放射性廃棄物処理場 設計及び工事の方法の認可申請(その3) 補正申請概要

- 【第1編 外部事象影響】
- 【第2編 通信連絡設備の設置】
- 【第3編 液体廃棄物の廃棄設備の漏えい警報装置の設置】
- 【第4編 溢水防止対策】

令和2年6月22日

日本原子力研究開発機構 原子力科学研究所

図-2.1 保管廃棄施設・L及び排水貯留 Pondの通信連絡設備の配置図

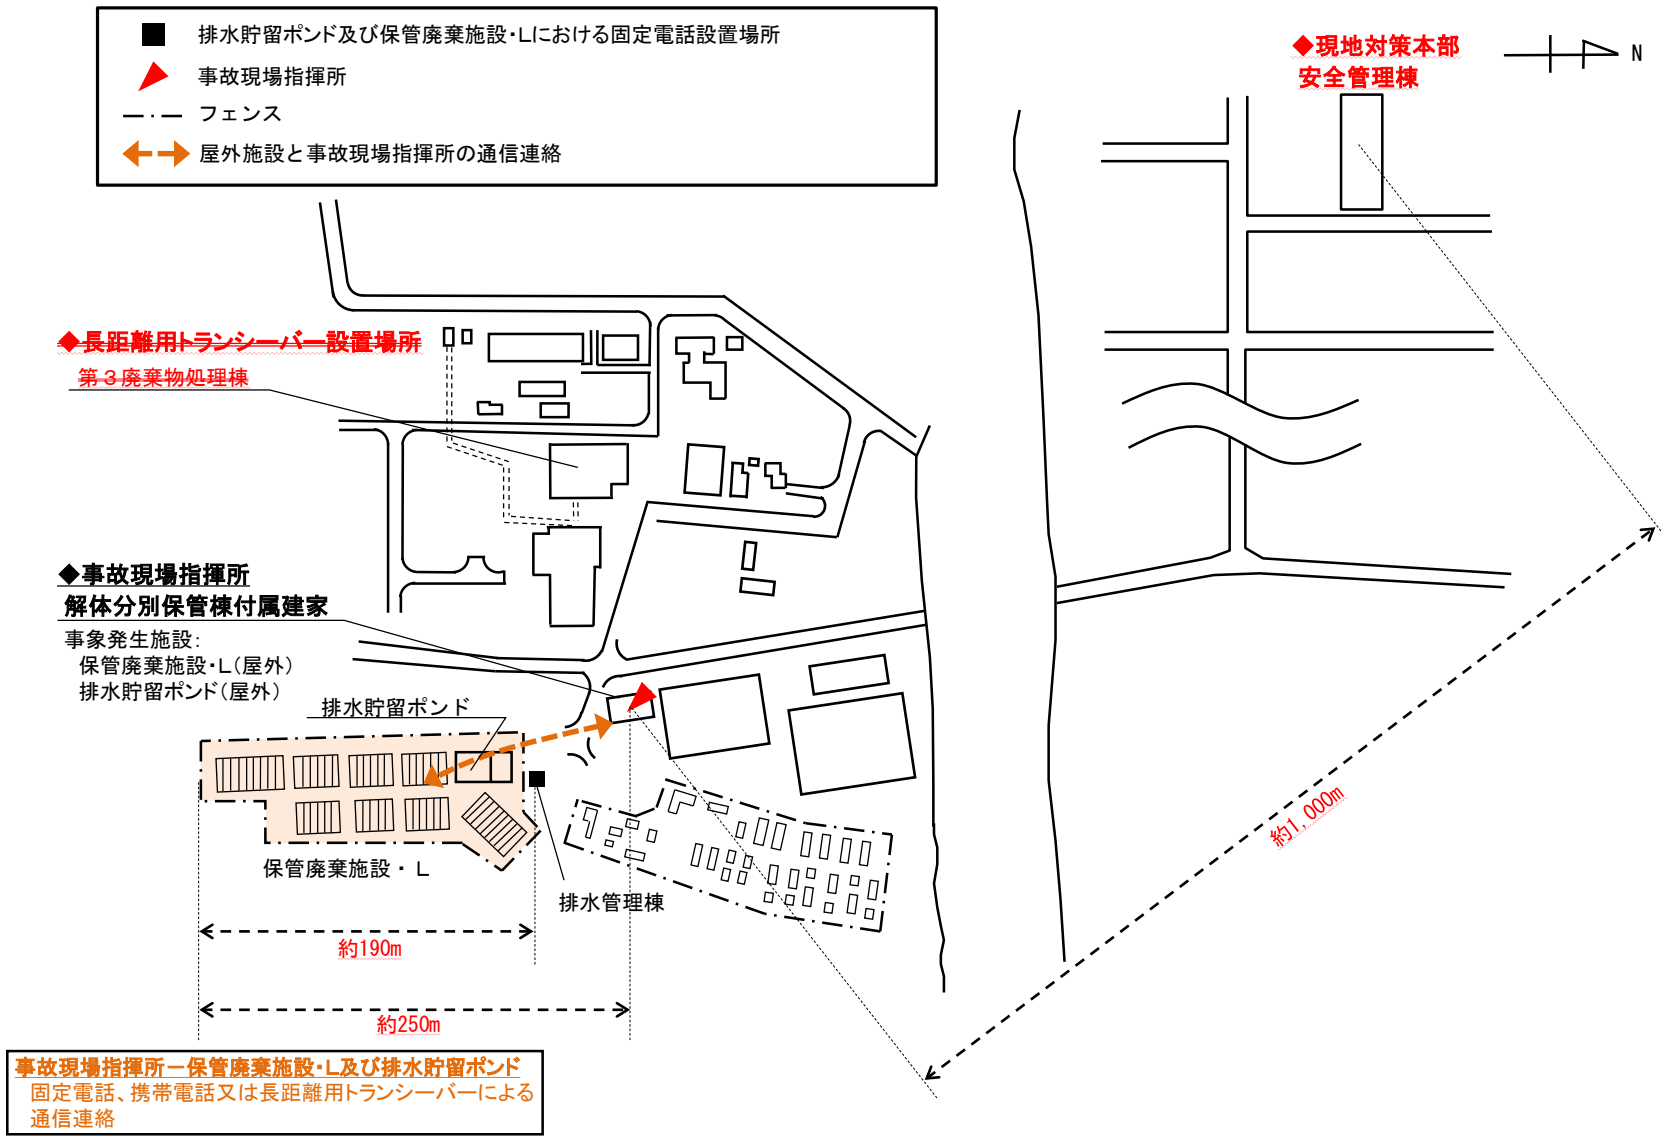
通信連絡設備の配置図を図-2.1に示す。本申請に係る通信連絡設備の設計仕様は、以下のとおりとする。本設備は全て既設の設備である。なお、通信連絡設備については、原子炉施設保安規定及び下部規定において定める手順に従い、同等以上の性能を有するものと交換できるものとする。

【下線:初回申請からの変更】

【波線:次回補正申請予定】

図一2.2 解体分別保管棟付属建家会議室(事故現場指揮所)及び排水管理棟並びに第3廃棄物処理棟の通信連絡設備の配置図

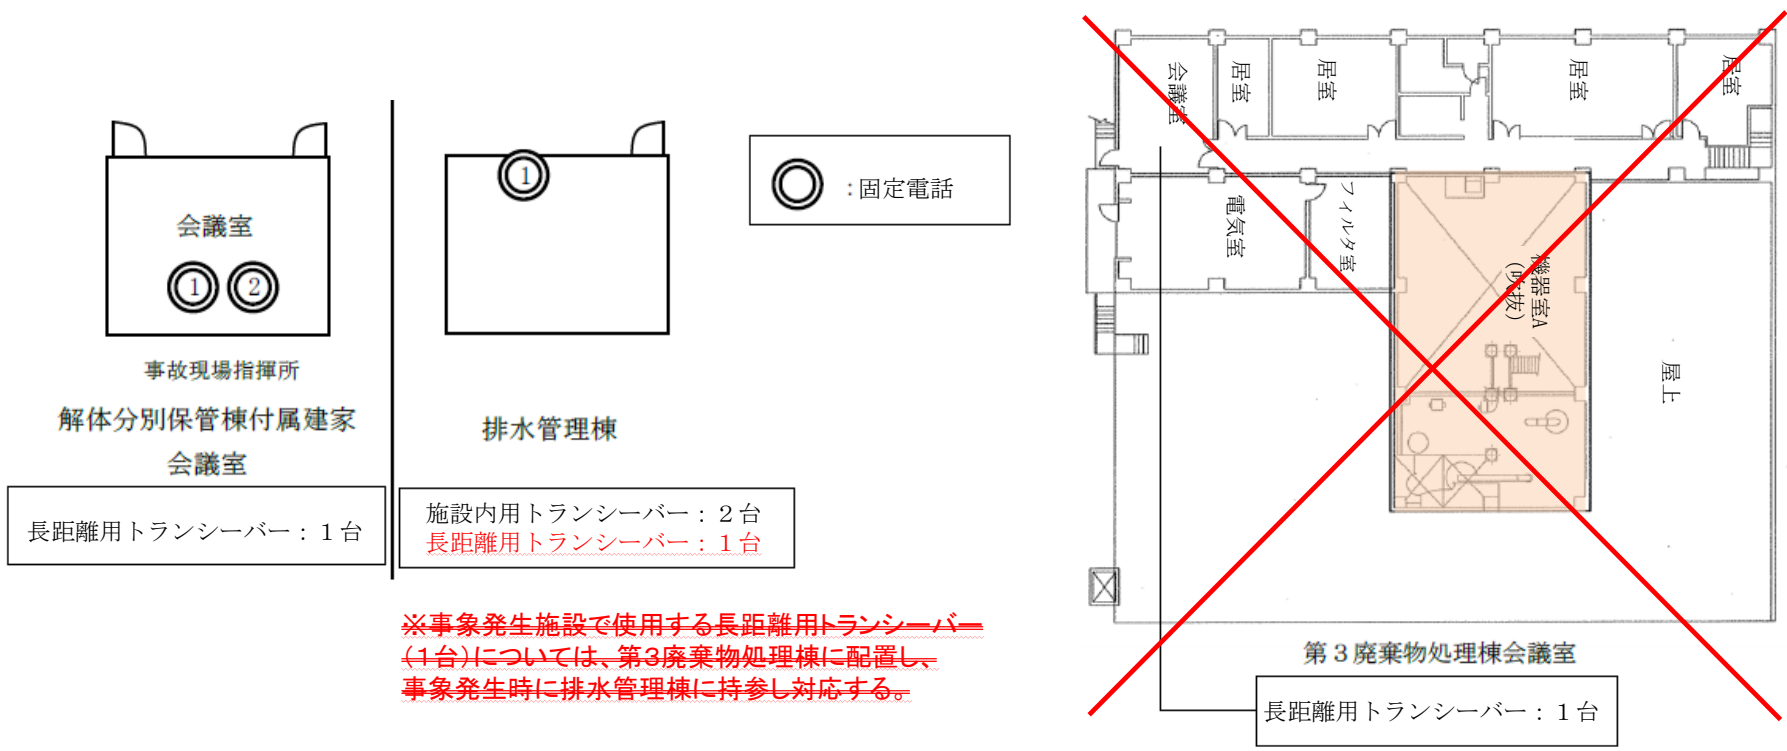
【波線: 次回補正申請予定】

※事象発生施設で使用する長距離用トランシーバー(1台)については、第3廃棄物処理棟に配置し、事象発生時に排水管理棟に持参し対応する。

【下線:初回申請からの変更】
 【波線:次回補正申請予定】

図-3.1 排水貯留ポンドの漏えい警報装置の系統図

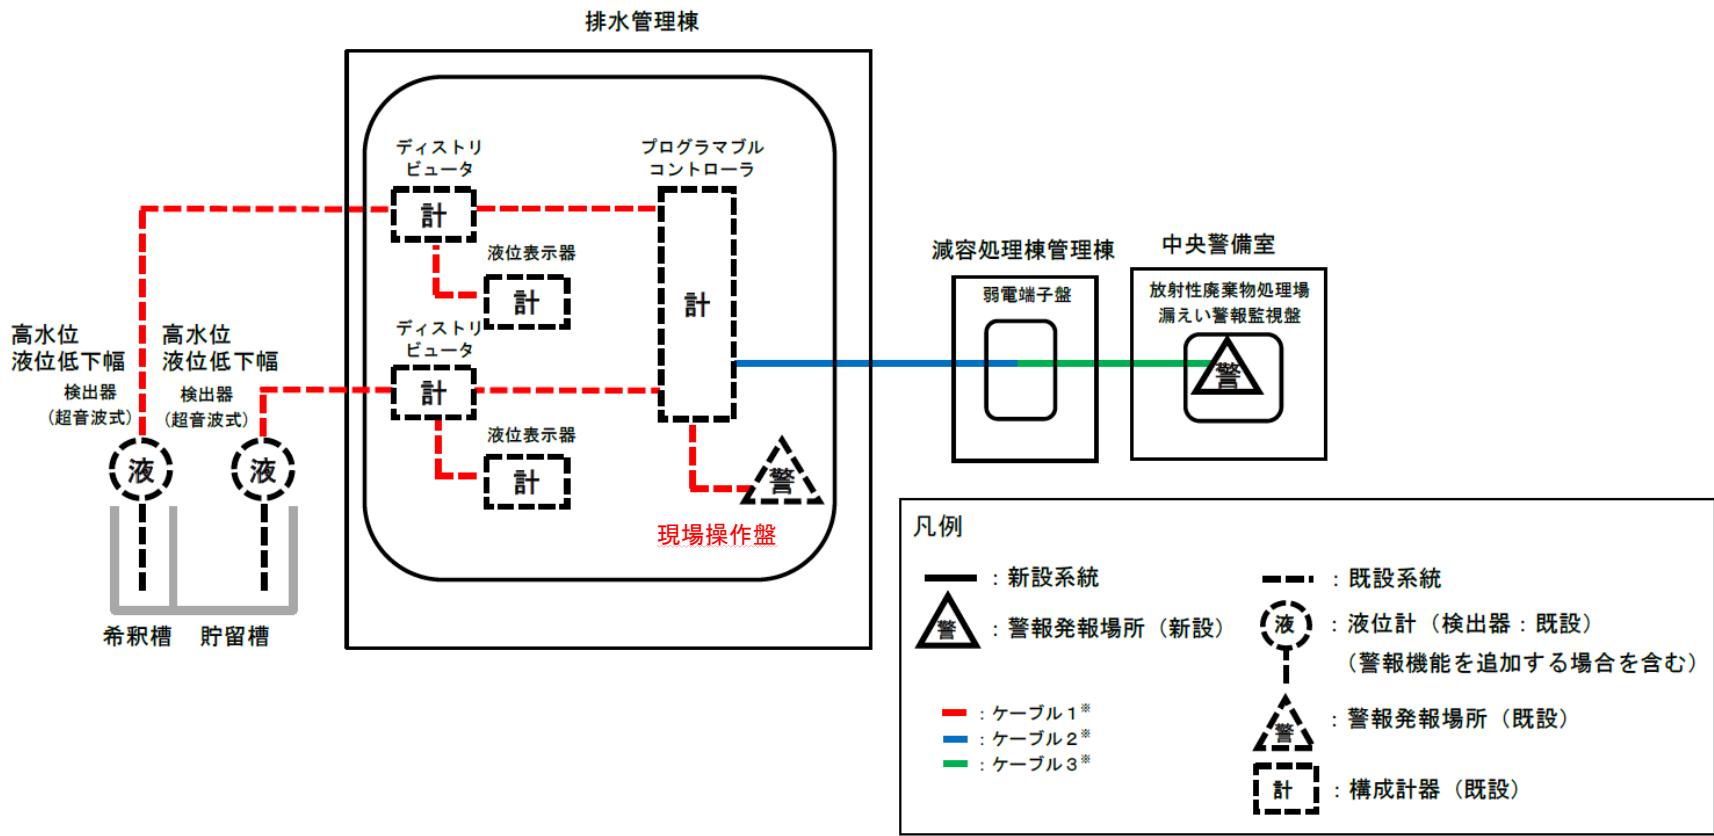
※ケーブル3は既設ケーブル(電話線として使用しているもの)である。減容処理棟管理棟の弱電端子盤に、今回新設するケーブル2を配線することで、高水位又は液位低下による警報がケーブル3に付加され、中央警備室に発報するものであり、新たに工事を必要とするものではない。

【波線: 次回補正申請予定】

図-3.2 排水貯留ポンドの液位計の配置図

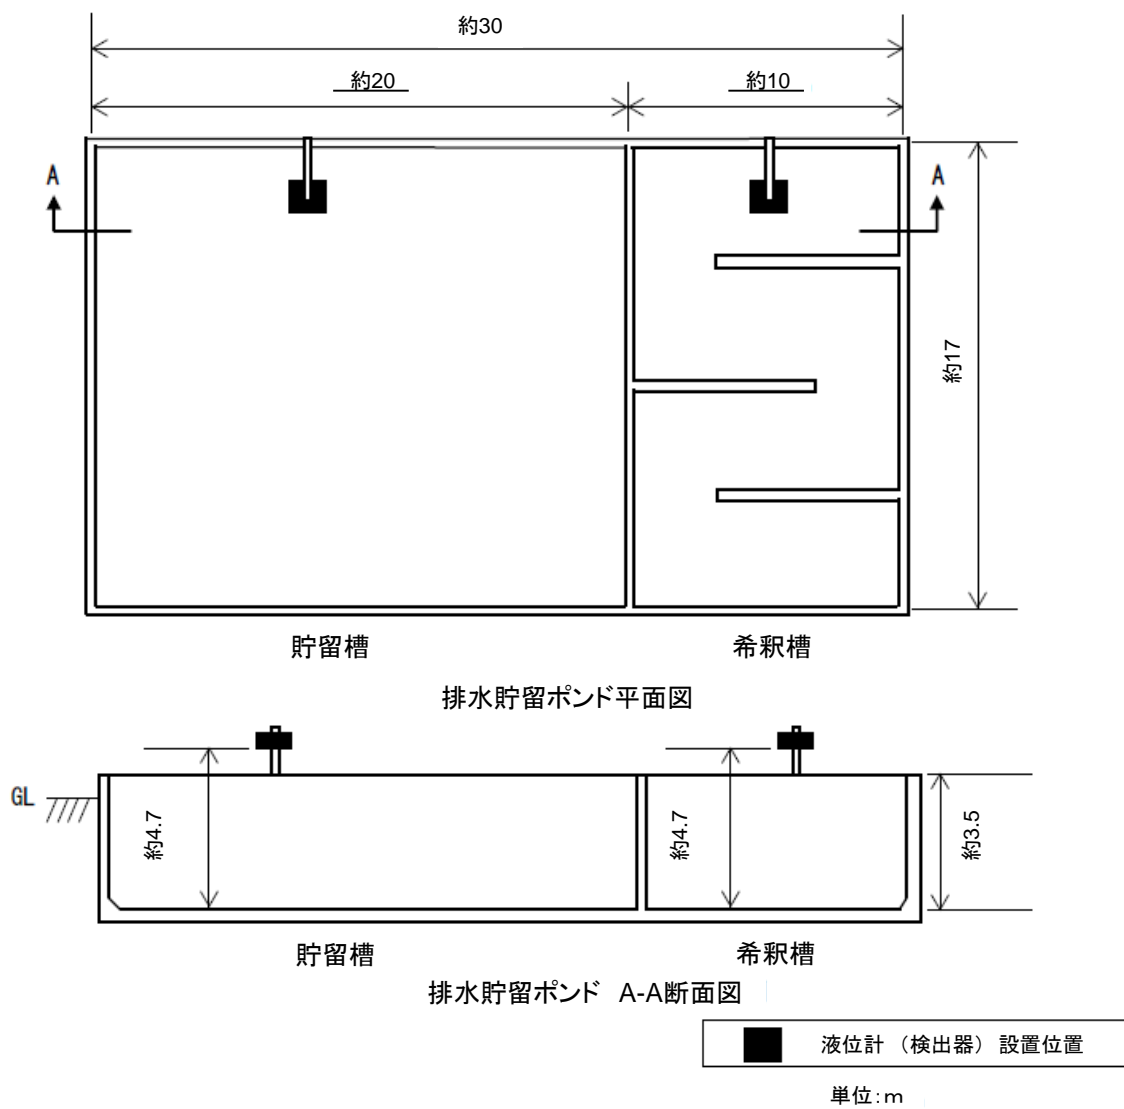
排水貯留ポンドの漏えい警報装置の系統図を図-3.1に、検知器(液位計)の配置図を図-3.2に示す。
